2023年9月27日_配信内容

2023.9.26
トヨタ自動車株式会社

改善項目 適用リスト

ドラレコ ON/OFF設定改善

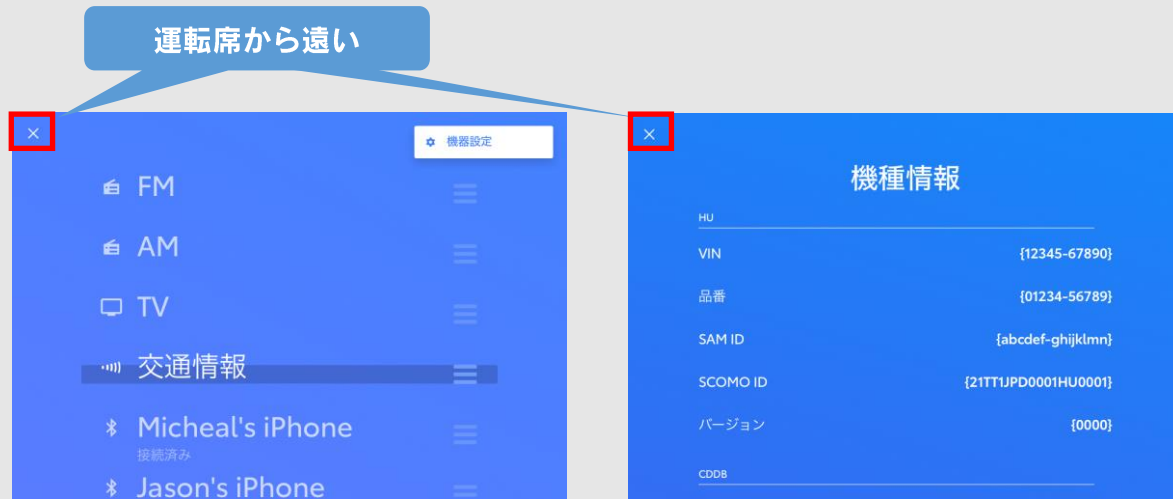
<課題>

お客様が意図せず録画『OFF』
になってしまう

お客様の指摘

「ゲストモード」、「新規ドライバー」それぞれで
録画ON/OFF設定が可能だが、共に初期値は録画OFF。

販売店様で実施いただいている録画ON設定は、「ゲストモード」のみ
設定が反映され、「新規ドライバー」には未反映。
結果、「新規ドライバー」には初期値のドラレコOFF設定が残る。

改善内容

録画ON/OFFはドライバーごとの設定ではなく、
車両ごとの設定に修正する。

例)

「ゲストモード」からお客様の「新規ドライバー登録」を
実施後も、販売店様にてオペレーションした車両の
録画『ON』設定はそのまま維持される。

なお、ご納車後、お客様がご自身で『ON』を『OFF』へ
設定変更された場合は、『OFF』設定となります。

Audioソース画面の×釦（閉じる釦）の位置修正

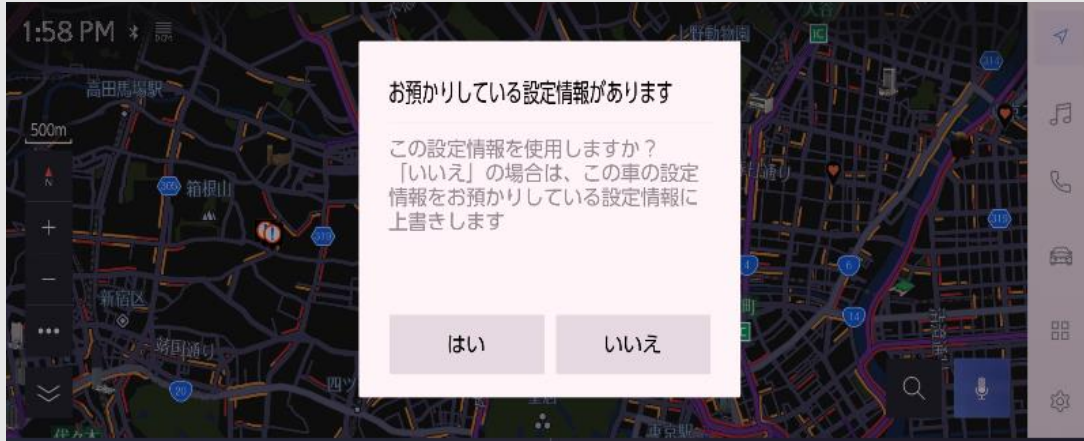
従来の動作/表示

- ・ 運転席から×ボタンが遠く、押しにくい

改善内容

- ・ 日本仕向の車両に対し、
左→右に×ボタンの表示位置を変更

PHEV高速略図付帯施設対応(充電/ガソリン双方表示)

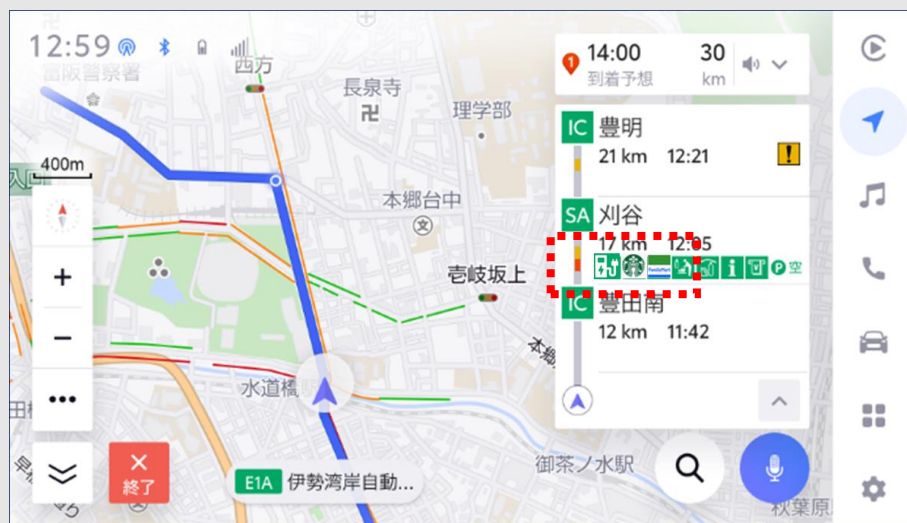
従来の動作/表示

- 高速略図表示部にて、サービスエリア/パーキングエリアの付帯施設が充電ステーションとガソリンスタンドを併設していた場合、充電ステーションのみを表示

改善内容

- サービスエリア/パーキングエリアの付帯施設が充電ステーションとガソリンスタンドを併設していた場合、充電ステーションとガソリンスタンドを表示する

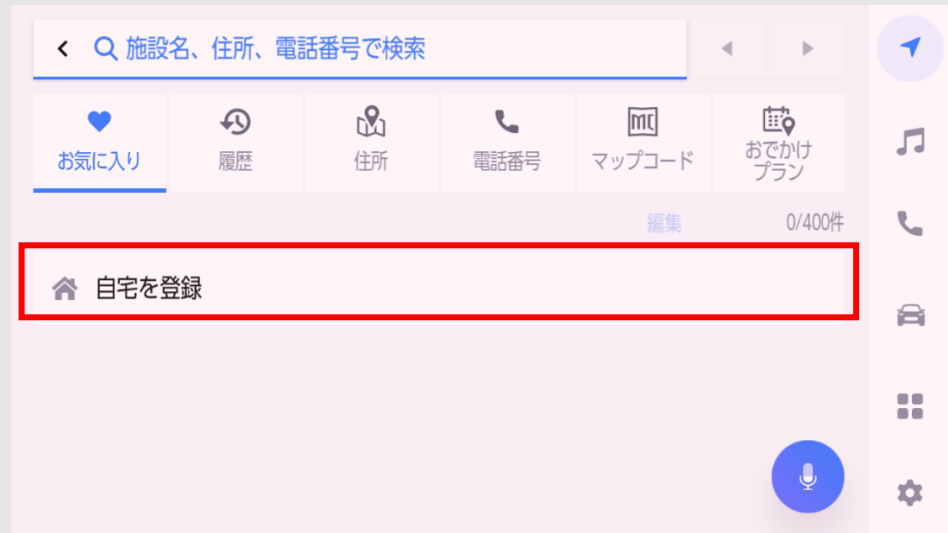
従来の動作/表示

- ・ 高速略図上に表示しているインターチェンジ/サービスエリア/パーキングエリア 等に対して、自車位置（現在位置）からの距離のみを表示

改善内容

- ・ インターチェンジ、サービスエリア、パーキングエリア 等の通過時刻を表示する

「自宅を登録」アイコンの表示改善

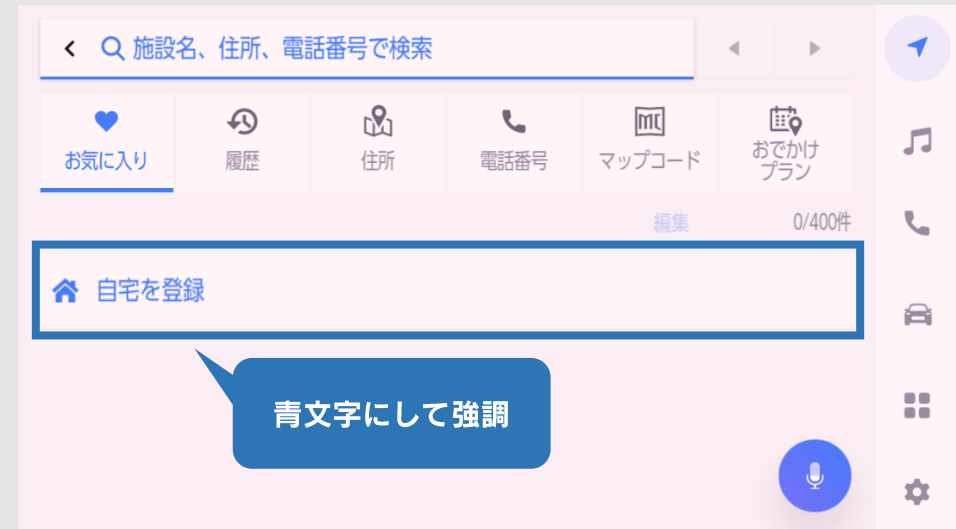
従来の動作/表示

- 「自宅を登録」アイコンに対して灰色文字を使用

改善内容

- 「自宅を登録」アイコンを青色文字に変更し、「自宅を登録」アイコンを強調する

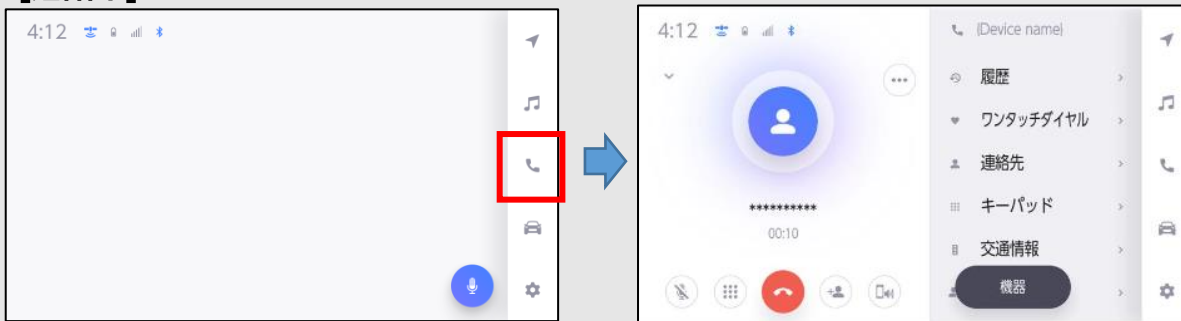
従来の動作/表示

- ・ 推奨レーン表示を地図上に表示している。

改善内容

- ・ 推奨レーン表示をより見やすくするため、配色と矢印の大きさを変更

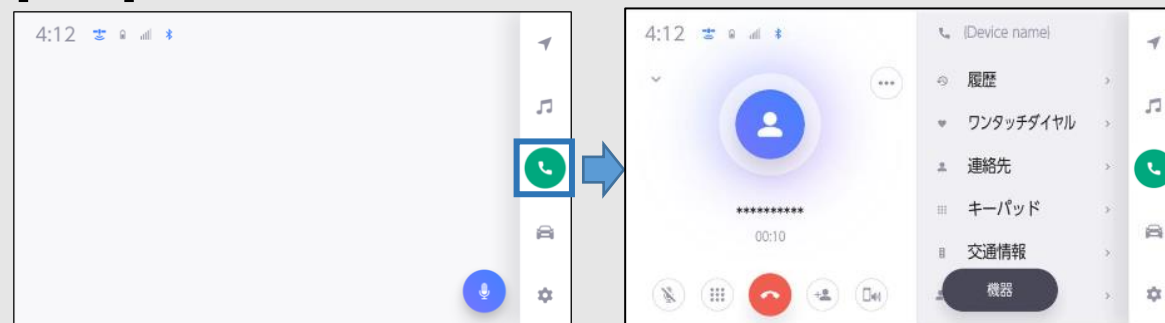
従来の動作/表示

- ・ 電話を切るための操作が分かりづらかった。
(電話画面に切り替える必要があるが、
操作手順がわかりづらい。)

改善内容

- ・ 通話中はメニューの電話ボタンを応答ボタンの表現に切り替え、電話画面への切り替え操作を分かりやすくする

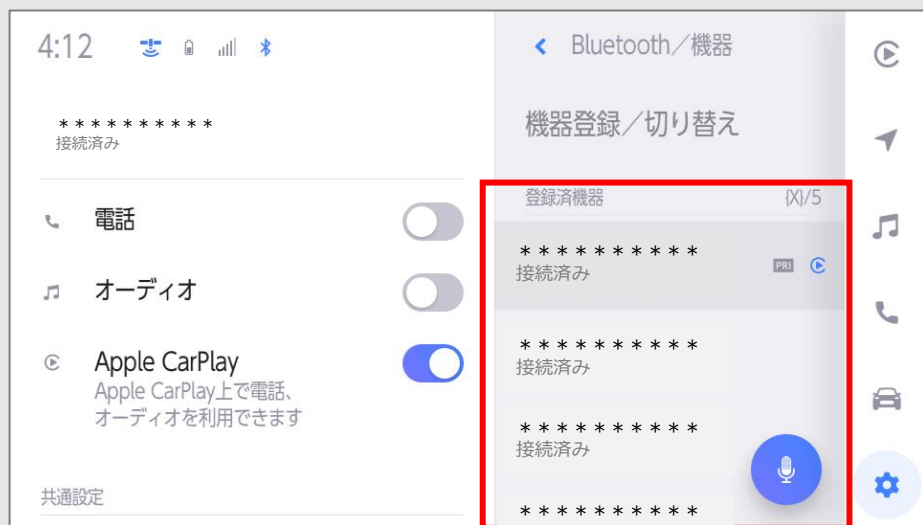
従来の動作/表示

- ・ 現在接続されている端末において、どの機能が有効になっているか、デバイスリスト上で分からない

改善内容

- ・ デバイスリストの横に、現在有効となっている機能アイコンを表示

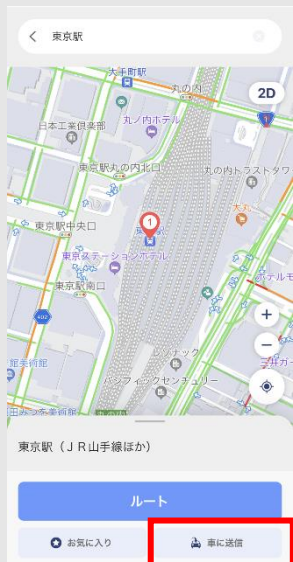
従来の動作/表示

- ・ 電話着信時のバナーにおいて、どの端末が受信したのか分からない

改善内容

- ・ バナーに通話を受信している端末名称を表示

スマートフォン連携Bluetooth® 目的地転送改善

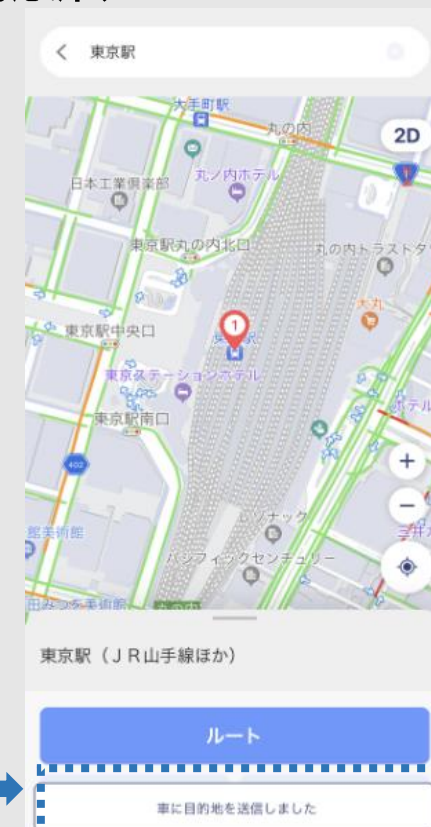
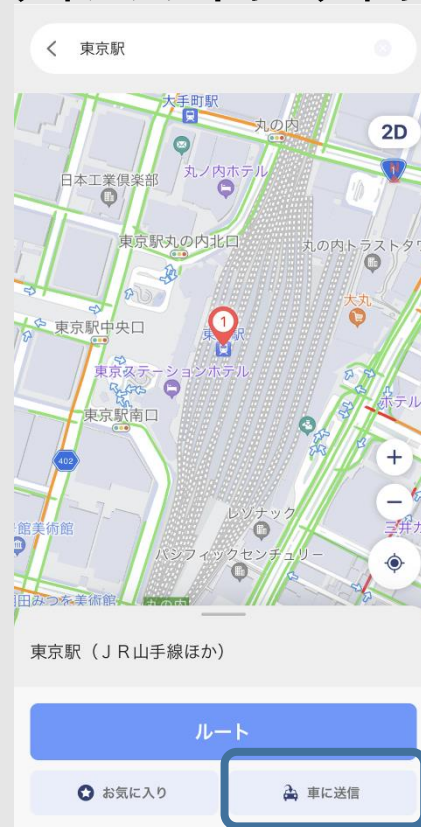
ディスプレイオーディオグレードは
スマートフォンのBluetooth®
目的地転送に対応していない

従来の動作/表示

- ・ディスプレイオーディオグレードにおいて、
moviLinkやNaviCon※(スマートフォンアプリ)から
Bluetooth® 目的地転送に対応していない

改善内容

- ・ディスプレイオーディオグレードでも、
moviLinkやNaviCon※の
Bluetooth® 目的地転送に対応
